とよ うり  
**豊川水系宇利川 (0.00k ~ 0.60k)**

改修予定箇所  
 新城市一畷田地内  
 新城設楽建設事務所

改修予定箇所  
 海部郡七宝町大字川部地内  
 海部建設事務所

にっこう ぜんた  
日光川水系善太川 (10.60k ~ 10.80k)

A - A (既往計画)

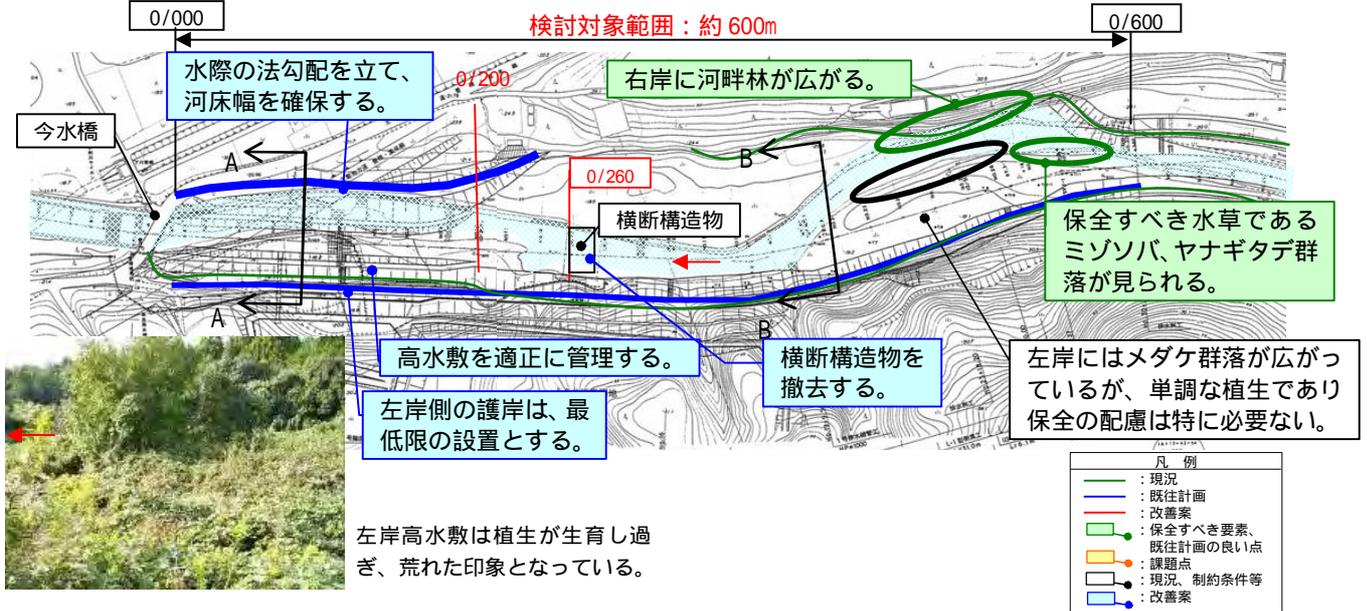
項目	計画	課題
平面計画	下流部 (0/000 ~ 0/200) は右岸に築堤する。 上流部 (0/200 ~ 0/600) は定規断面で整備せず、現況のみお筋を保全する。	・築堤により、現在のみお筋が埋められる。 ・特になし。
縦・横断計画	下流部 (0/000 ~ 0/200) に低水護岸を設置する。 左岸側に護岸を設置する。 左岸側に余裕高堤を設置する。	・法勾配2割の画一的な断面とし、緩勾配の低水護岸 (かごマット) により水際を直線的に固定し、河床幅を狭めている。 ・左岸側法面は土工のみ完了しており、今後かごマット護岸を設置するため、植生が失われる。 ・余裕高堤を設置することが課題であるが、施工済みである。
連続性	横断構造物が設置されている。	・0/260 付近にある横断構造物が魚類の遡上を阻害している可能性が高いが、改築は予定されていない。

項目	改善案	
平面計画	法線形状	既往計画を踏襲する。 0/000～0/200の右岸については、環境への影響をより少なくする工夫を行いたい が、事業進捗状況からやむを得ない(次頁参考を参照)。
縦・横 断計画	水際部の工夫	下流部の橋梁等の条件護岸や築堤部で護岸が必要な箇所は、水際部の法勾配を立て、 護岸前面の水際に寄せ土・寄せ石を行う。 河床幅をできるだけ確保し、自然の営力によるみお筋や水際線の形成を期待する。
	左岸側の護岸 (次頁 参照)	左岸側は、掘込河道であり、現時点で河岸の大きな侵食が見られないため、条件護 岸等の必要最小限の護岸を整備し、その他の区間については当面は設置しない。
	河床掘削	現況の河床形状を参考にした凹凸をつけて掘削する。
連続性・ その他	横断構造物 (次頁 参照)	0/260 付近にある横断構造物を撤去し、縦断的な連続性の回復をはかる。
	高水敷の管理	現在の高水敷は植生が過剰に生育して荒れた状態であるため、竹の伐採や水辺への アクセスを整備する等、適度な管理を行う。水際の高水敷を切り下げることとも考え られる。 冠水頻度を上げて、植生の生育を抑制する。

B - B (改善案)  
0/420

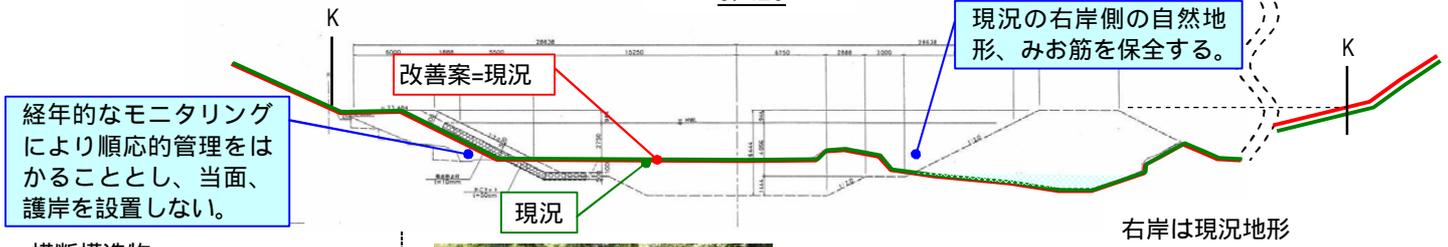
左岸側の護岸は当面設置しない

左岸側はかごマット護岸を設置する計画であるが、現時点で大きな侵食が見られないことから、当面は実施しないで経過をモニタリングする。右岸側は、現況の自然地形、みお筋を保全する既往計画を踏襲する。

### A-A (既往計画)

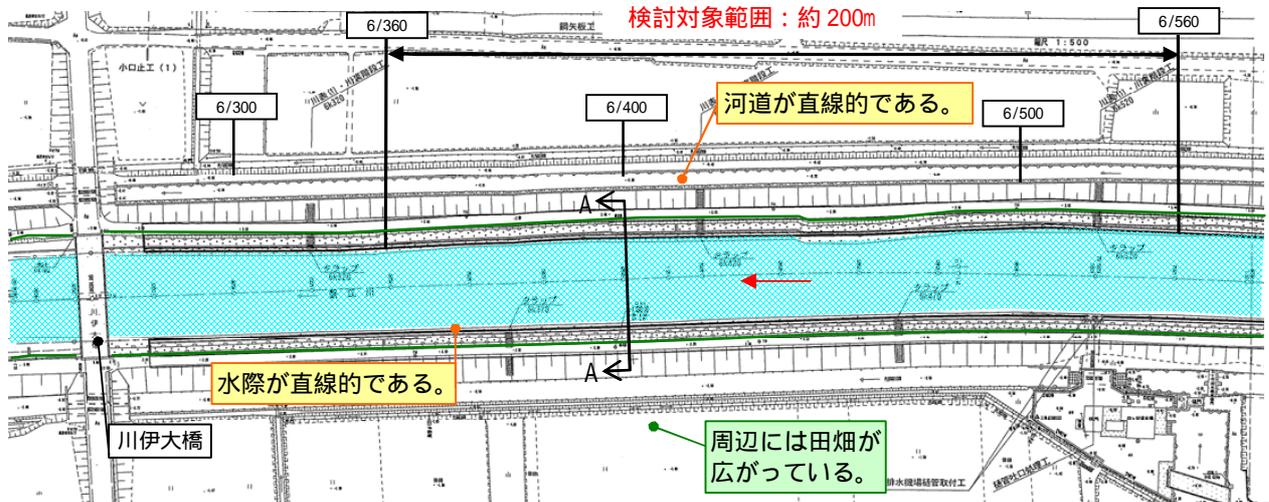
項目	計画	課題
平面計画	現況の堤防法線を変更しない。	・特になし。
縦・横断計画	河床を直線的に掘削する。	・河床を0.5~1.0mの深さで平らに掘削する。
	法面は、覆土タイプの連節ブロックを設置する。 矢板護岸の笠置コンクリートをやめ、ふとんかごを設置して客土する。	・田園風景に調和させるため、緑化できる護岸タイプを選択しており、特に問題はない。 ・矢板護岸により水域から陸域への連続性が分断されている。 ・同様の工法で工事された区間は、水際の矢板護岸やふとんかごが目立ち、人工的な景観になっている。

A-A(改善案)

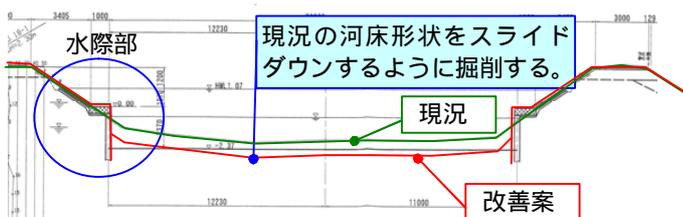
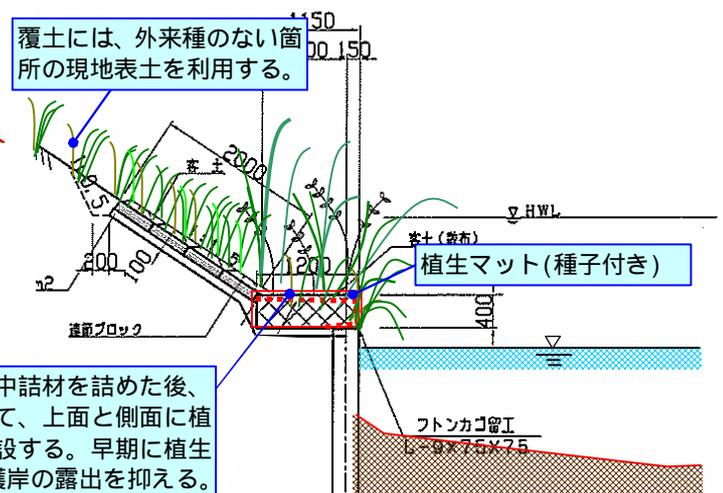
項目	改善案	
平面計画	法線形状	既往計画を踏襲する。
縦・横断計画	河床掘削	河床掘削では、現況の河床形状をスライドダウンするように掘削する。水深に変化をつける。
	水際部の工夫 (次頁 参照)	水際部の構造は、基本的には既往計画を踏襲するが、早期に植生を回復させる工夫をする。 既往計画：従来の笠置コンクリートから鋼製部材を用いた笠置に変更し、上部にふとんかごを設置する。ふとんかごには客土を撒布する。 改善案：ふとんかごの中の上側と側面(川側)に植生マット(種子付き)を敷設する。または、植生が確実に生育するように、植生付きふとんかごを設置する。 ふとんかごの側面に水際の植生を早期に回復させて、護岸の露出を抑え、人工的な印象を和らげる。
その他	水生生物の生息環境の改善 (簡易的な浮島)	矢板護岸の前面に木の枝を束ねたもの(粗朶束)等を浮かせる(次頁【参考b】)。陰の形成や魚類の隠れ場の創出等、水生生物の生息環境の改善をはかる目的で試験的に設置し、モニタリングにより効果を確認する。
	ススキ群落の再生	堤防の覆土部には、外来種がない箇所の土を利用してススキの群落を再生する。

このため、ふとんかごの側面に、早期に植生を回復させることで、ふとんかごと矢板護岸の見えを小さくする改善案とした。

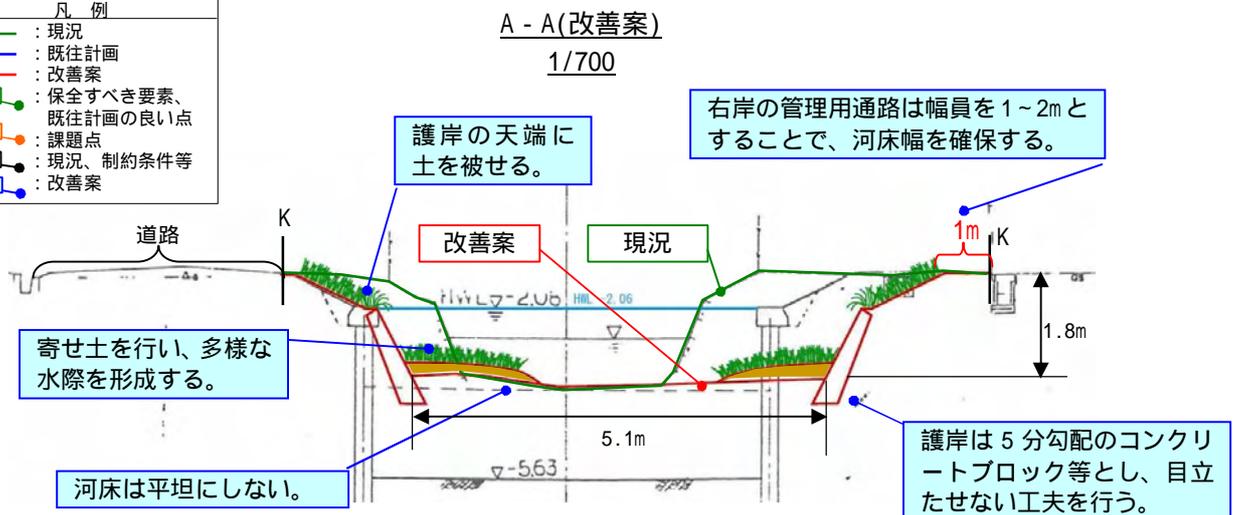
項目	改善案	
平面計画	管理用通路の幅員の変更	法線を少し右岸側に移動し、左岸の管理用通路は道路と兼用、右岸の管理用通路は、道路と兼用できる一部分を除き、幅員を1~2mとする（川幅が5m以上10m未満であるため管理用通路幅の特例を適用する） 川幅を広くすることで河床幅を広く確保することができる。
	サクラの保全（次頁参照）	左岸の法線の工夫によりサクラの保全を検討する。
縦・横断面計画	法勾配と護岸工法の工夫（次頁参照）	矢板護岸は、5分勾配のブロック積護岸とし、将来は根継により対応する。ただし、基礎地盤が5分護岸に耐えられず、地盤改良や杭等が必要となり著しく不経済となる箇所では矢板護岸とし、見えに工夫する。
	護岸の見えの工夫	護岸のコンクリートブロックは、水際植生による遮蔽や色彩・明度等に工夫する。護岸を目立たないものとして周辺景観との調和に配慮する。
	天端の工夫	護岸の天端コンクリートを水平に打たないようにして土を被せ、植生を再生させる。 土を被せて植生を再生させることで、護岸端部を柔らかい印象にする。
	水際の工夫（次頁参照）	水際は河積を阻害しない範囲で寄せ土を行い、水際植生を回復させる。 川の営力によって多様な水際を形成する。
	河床の工夫（次頁参照）	河床は現況の保全を基本として掘り下げず、河積が不足する時は、現況河床をスライドダウンするように掘削する。ただし、河床にたまっているゴミは取り除く。 河床を大きく改変しない。

### 【基礎地盤が5分勾配護岸に耐えられない箇所における改善案】

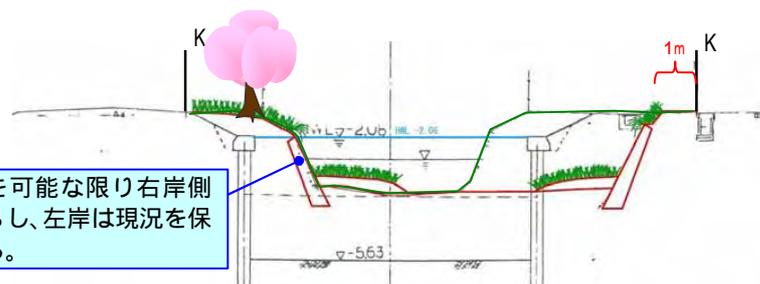
土を被せて植生を再生し、護岸端部を柔らかい印象にする。植生が垂れて矢板護岸を隠すことを期待する。

### 【左岸のサクラの保全を考えた場合の改善案】

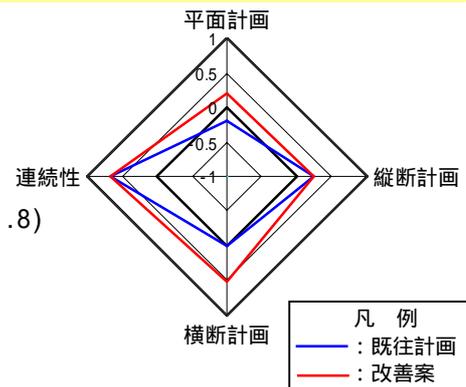
法線を可能な限り右岸側にずらし、左岸は現況を保全する。

A - A(既往計画)

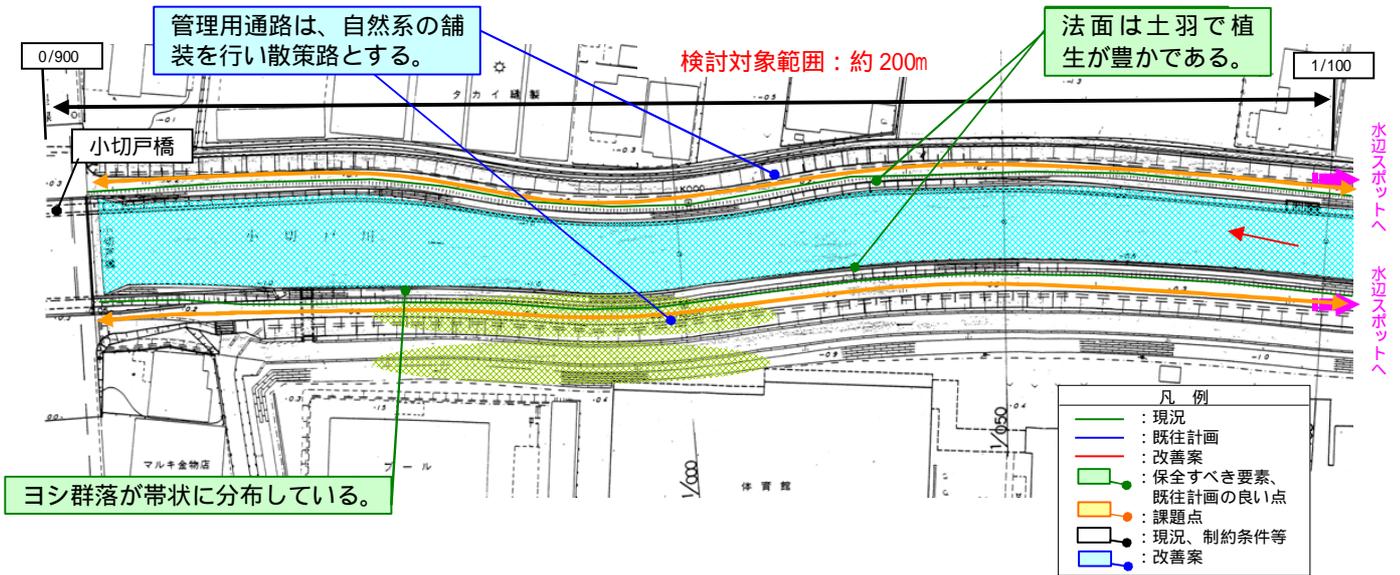
項目	計画	課題
平面計画	現況法線を維持する。	・特になし。
縦・横断計画	侵食を防ぐため、矢板護岸を設置する。	・矢板護岸により陸域と水域の連続性が分断される。水際部は固定され、多様性を創出することが難しい。 ・矢板護岸上部の笠置コンクリートによって単調な印象が強まる。
	余裕高以上の堤防が設置されている。計画高水位以上に護岸を設置する。	・堤防高を低くできれば植栽等の余地が生まれるが、既存の堤防高の切り下げになるので、現状を維持する。 ・堤防法面に見られる現在の豊かな植生が失われる。
その他	上流の水辺スポットとの関係	・検討対象範囲の上流に水辺スポットが整備されているが、小切戸橋からの動線は特に意識されていない。

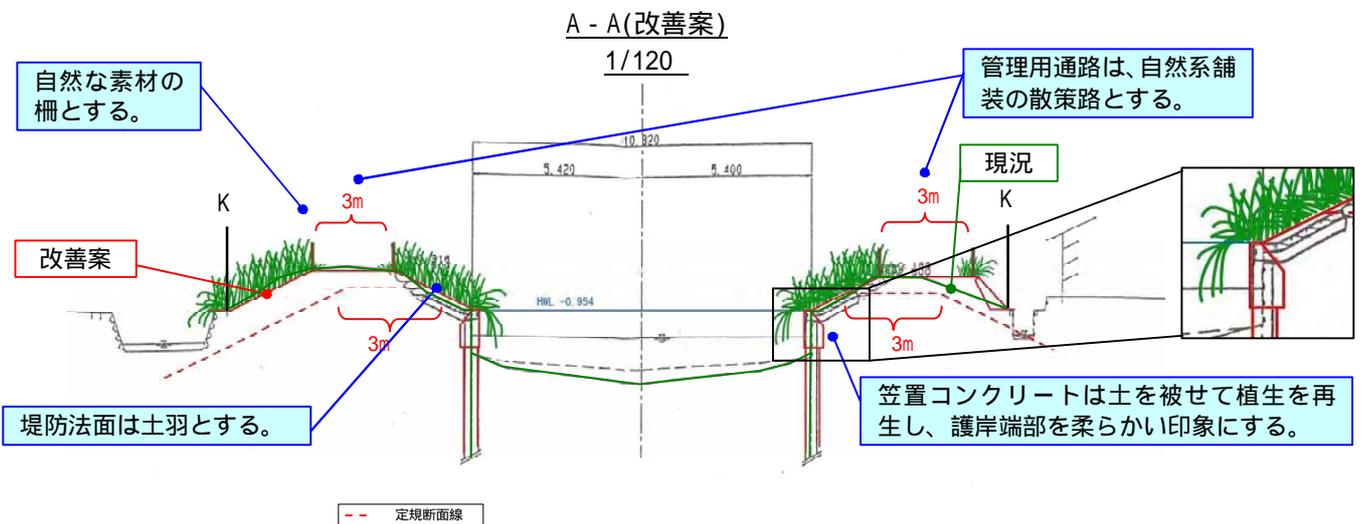
項目	改善案	
平面計画	法線形状	既往計画を踏襲し、やや変化の見られる下流部らしい現況の法線形状を維持する。
縦・横断面計画	矢板護岸の修景	矢板護岸の笠置コンクリートは土を被せやすい形状とする。 土を被せて植生を再生することで護岸端部を柔らかい印象にする。また、植生が垂れて矢板護岸を隠すことを期待する。 矢板護岸の露出を避けるため、施工条件が合えば矢板護岸の天端をできる限り低く設定したい。
	法面の工夫	堤防法面を土羽として草本類の生えるスペースを確保する。 現在の豊かな河岸の植生（ヨシ等）の回復をはかる。
その他	管理用通路の工夫（次頁 参照）	管理用通路は自然系舗装を行い、散策路とする。 転落防止用として、柵を設置する場合は景観に配慮した自然な素材の柵とする。 水辺スポットへの快適な動線となり、水辺スポットのさらなる活用が期待できる。 【代替案】堤防天端幅に対する小河川特例の適用により並木を形成する案も考えられる（次頁 参照）

### 落差工（斜路）の工夫

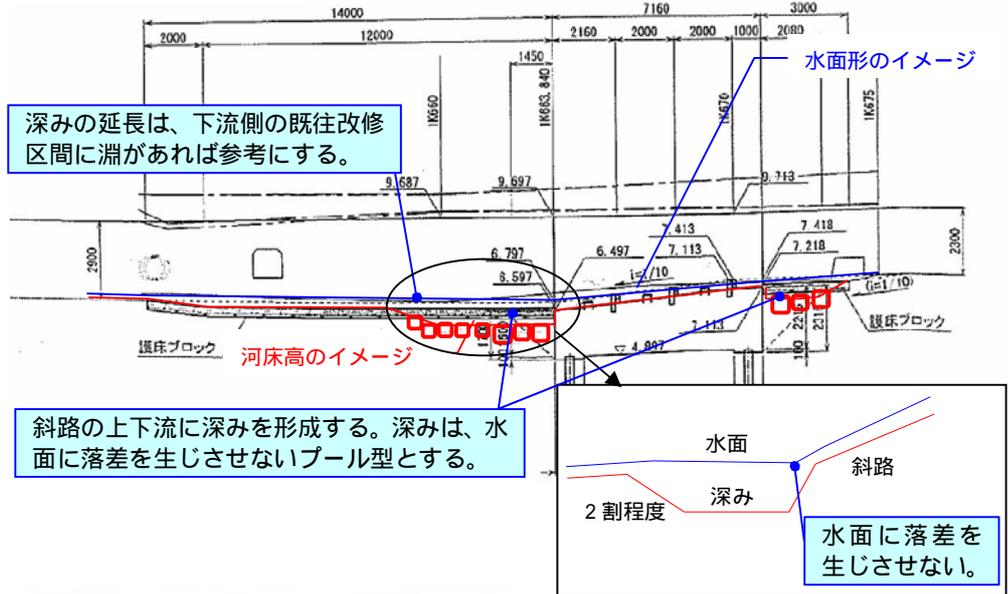
落差工（斜路）の上下流の護床を深い位置に設置して、水深の深い場所を作る。深みは、将来計画の河床高まで（水深約 70cm）とし、護岸の根入れは将来計画の河床 +1m とする。

斜路の下流側の深みは、下流端に流れの段差ができないようにプール型とする。このプールがウォータークッションとなり洪水時の流速を低減する効果も期待できる。

深みの延長は、下流側の既往改修区間に形成されている淵があればそれを参考とするが、事例からは 5m 程度が目安となると考えられる。
